Öffentlicher Gestaltungsplan Bahnhof Wald

## **BERICHT ZU DEN EINWENDUNGEN**

32641 – 10.7.2023

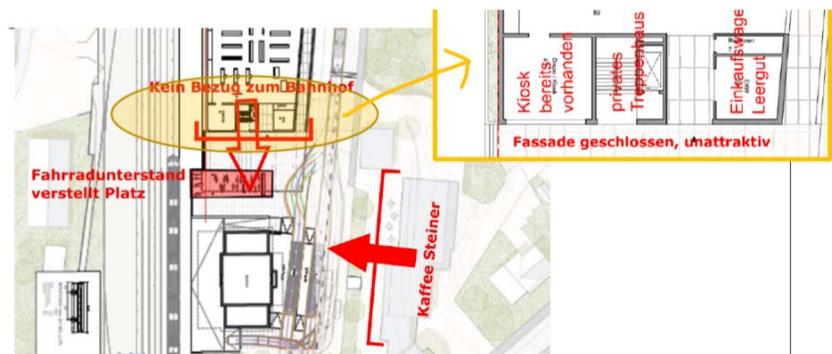
Der Fahrradunterstand sei in das Gebäude im Baufeld C zu integrieren (gegen den Bahnhofplatz, ev. unterirdisch)

Dies damit der Platz gegen den Bahnhof frei bleibt.

Ein Freihalten des Platzes zwischen Baufeld C und Aufnahmegebäude ist zu begrüssen. Im Bereich des Zuganges zum voraussichtlichen künftigen Grossverteiler ist jedoch eine Veloabstellanlage erforderlich. Im Rahmen der Detailprojektierung soll eine Integration ins Gebäude im Baubereich C geprüft werden. Im Sinne der Veloförderung soll jedoch auch die Option eines separaten Velounterstandes beibehalten werden. Der Situationsplan wurde unverändert belassen. Das Anliegen wurde jedoch im Bericht umschrieben.
